CONCOURS D'ARCHITECTURE POUR LES EQUIPEMENTS SPORTIFS DU FUTUR CENTRE D'ENSEIGNEMENT SECONDAIRE SUPERIEUR ET POUR UNE MAISON D'ETUDIANTS, A LA CAMPAGNE DES CEDRES A LAUSANNE

RAPPORT DU JURY

OCTOBRE 1989

3.5 Ap.2 1/2 P.
57 m2
3.3
3.2 cuis.s à m
séj.23.5m2
385.20
3.1 ch.
15 m2
3.11 Post-grad
19 m2
3.7 Net
5
383.60
3.8 Reno.
26 m2
3.8 Rencontre
26 m2
3.6 Studio
24 m2
3.13 Cuis.s à m
26 m2

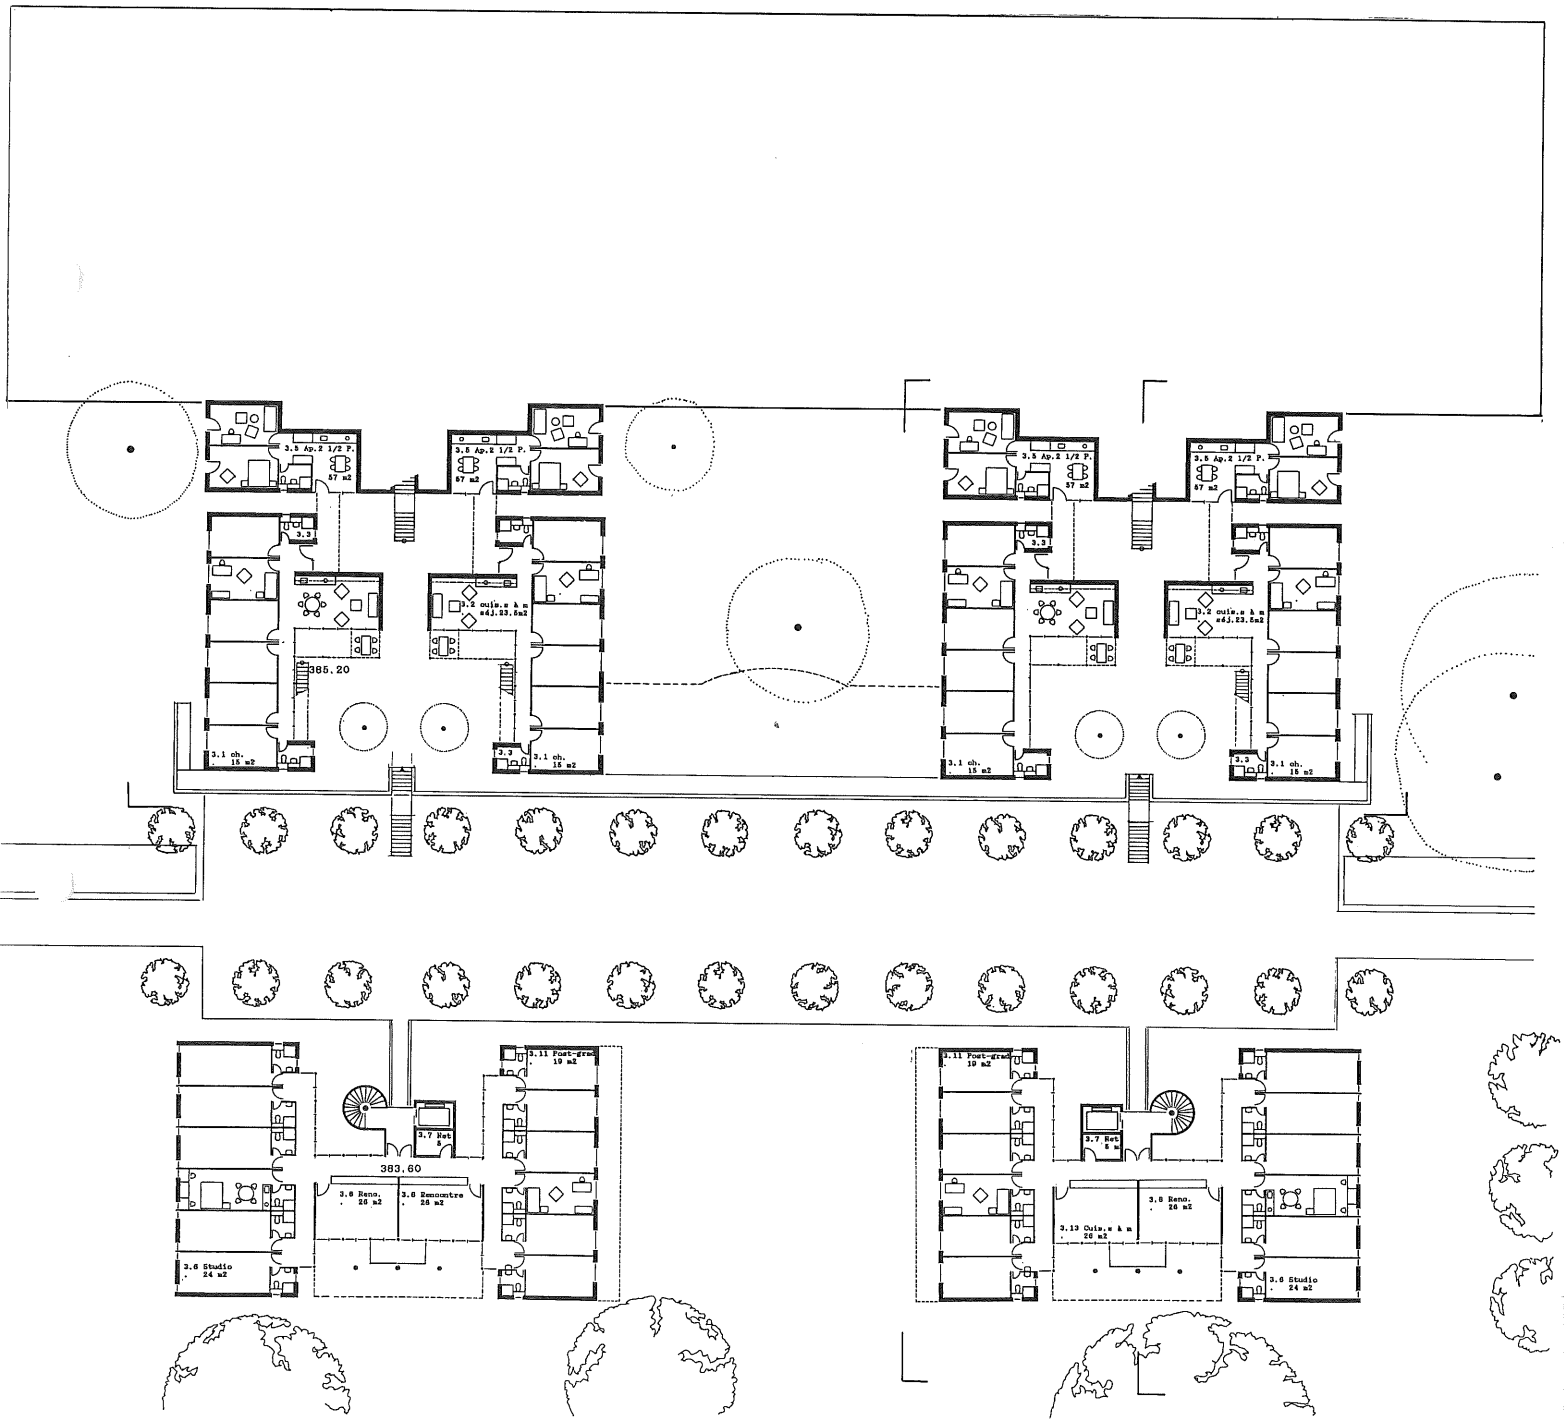
Le projet fait partie de la famille de ceux qui occupent la pente perpendiculairement aux courbes de niveau, mais en plus il se caractérise par une contraction des parties en deux "blocs" qui cascadent en suivant la pente, ce qui permet de réduire l'occupation en plan du terrain tout en diminuant, en coupe, l'impact des constructions.

Les cascades se terminent sur la rue résidentielle et sont contre-balancées vers le sud par les deux blocs des post-gradués, un peu monumentaux.

Les groupements de chambres assurent à la fois la privacité et le calme pour les chambres et des bonnes conditions pour la vie communautaire, aussi bien intérieure qu'en plein air. Les espaces extérieurs ne sont pas ambigus quant à leur caractère plus ou moins public.

L'axe principal de distribution est-ouest, que l'on retrouve dans plusieurs projets, traité ici en rue résidentielle, présente une échelle et une économie de moyens convainquants. Il offre des possibilités réelles de rencontres. On peut regretter le traitement pas très convaincant du niveau 0, notamment en ce qui concerne les post-gradués, ainsi que l'emplacement des locaux communautaires et d'appartement du concierge.

L'accès de la salle de gymnastique est judicieusement, aussi bien pour les élèves que pour le public; elle souffre toutefois d'être tellement enterrée aussi bien par l'absence de vues directes au niveau des utilisateurs, ce qui est regrettable dans pareil site, que sous l'aspect du rapport des volumes par rapport au gymnase.

De façon générale, ce projet occupe le terrain de façon économe. La réserve pour la piscine est astucieuse.
